STAVBA / JOB:	Obnova Hradu Krásna Hôrka a revitalizácia bezprostredného okolia hradu Projekt zmeny stavby pred dokončením Trvalých krovov a striech SO 01B, C – Dolného a Stredného hradu
	OBJEKT:	SO 01B, SO 01C_Dolný a Stredný hrad
	MIESTO STAVBY / SITE:	Obec Krásnohorské Podhradie, okres Rožňava
	ZÁKAZNÍK / CLIENT:	Slovenské národné múzeum
	STAVEBNÍK / PROVIDER:	Slovenské národné múzeum

SPRIEVODNÁ SPRÁVA + SÚHRNNÁ TECHNICKÁ SPRÁVA

Projekt “ Obnova hradu Krásna Hôrka a revitalizácia bezprostredného okolia hradu - Projekt zmeny stavby pred dokončením Trvalých krovov a striech SO 01B, C – Dolného a Stredného hradu mení a dopĺňa pôvodnú dokumentáciu schválenú v stavebnom konaní.

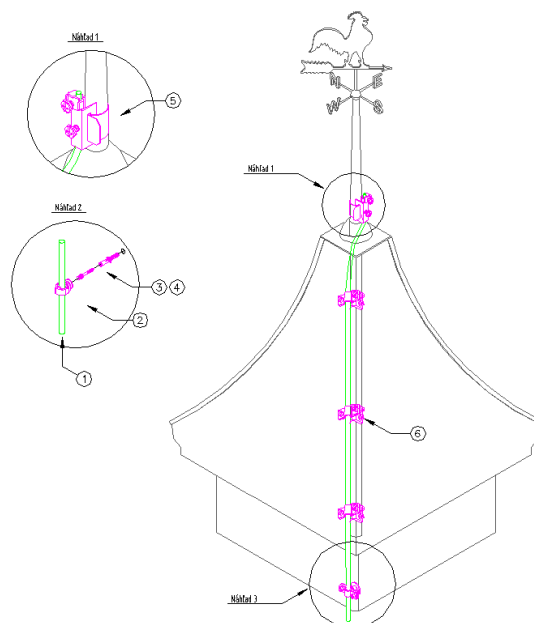
- je navrhovaná celková úprava strechy nad Archívom vrátane napojenia na Rákocziho trakt a Františkino múzeum. Staršia fotodokumentácia preukázala iné výškové úrovne hrebeňov striech, riešenie ich napojení, ako aj tvarovanie úžľabí striech a prechodov medzi jednotlivými strešnými rovinami. Súčasný riešenie je v rozpore s tradičnou tektonikou a logikou napojenia strešných rovin, čo vyústilo do technicky aj vizuálne nevhodného riešenia s mixom strešných krytín s nevhodným, atypickým zalomením strešných rovin. Existujúce riešenie spôsobuje rýchly odtok dažďovej vody v kritickom mieste spojenia striech, ktorý preskočí systém dažďových odtokov striech a atakuje a vymýva historické omietky vonkajších arkád archívu. Navrhujeme obnoviť pôvodné riešenie, doložené historickými fotografiami a zameraním z roku 1957 (architekt Chudomelka), kedy je hrebeň strechy nad archívom v nižšej výškovej úrovni ako hrebeň zvyšku Rákocziho traktu, čo umožňuje plynulé napojenie a prechod strešných rovin z archívu na Františkino múzeum. Toto riešenie tiež umožňuje obnovenie väčšieho presahu strechy v kúte napojenia Františkino múzea na Archív a lepšie chráni fasády arkád nádvorie pred zatekaním zrážok a následnou deštrukciou povrchov. V úžľabí striech sa v minulosti naviac nachádzal plechový žliabok, ukončený zvýšenou plechovou žľabovou maskou, zabraňujúcou pretekaniu zrážok ponad strešný žľab na fasádu a do arkád. (pozn.: arkády boli vyspádované smerom k murovaným zábradliam, kde v najnižšom bode bol osadený prepád do rúrky, odvádzajúcej zrážkové vody z arkády na nádvorie, kde presah rúrky fungoval ako chrlič – toto riešenie odvedenia dažďovej vody sa obnoví v projekte komplexnej obnovy hradu). Na rozhraní lúčovej časti strechy prechodu z archívu smerom k streche Františky sa nachádzal plechový strešný žľab. V dôsledku plynulosti a mäkkosti vyskladania oblúka v tejto časti strešnej roviny, uprednostňujeme zmenu kladenia viedenskej bobrovky na jednoduché kladenie. Jednoduché kladenie viedenskej bobrovky bude plynule prebiehať na celej rovine sedlovej strechy Archívu, smerujúcej do 3. Nádvorie.

Strecha B3

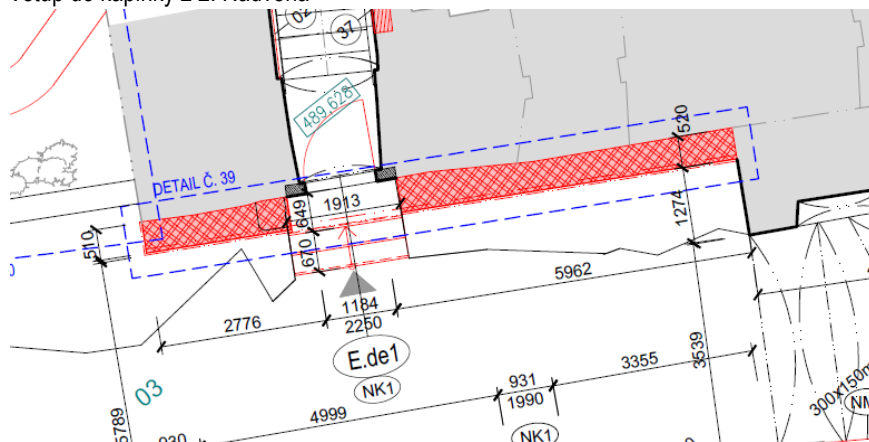
Je navrhované doplnenie výstroje strechy opláštenej medenou falcovanou krytinou.

Všetky novonavrhované medené prvky pred inštaláciou predzvetrať (napatinovať), vzhľad prispôbiť existujúcim zabudovaným medeným prvkom (referenčný patinovací prostriedok: SCULPT NOUVEAU TRADITIONAL TORCH PATINA), po dosiahnutí požadovaného odtieňa prípravok neutralizovať, následne plechy zastabilizovať blokátorom korózie (napr. TELURIA HOSTAGRUND U 2161).
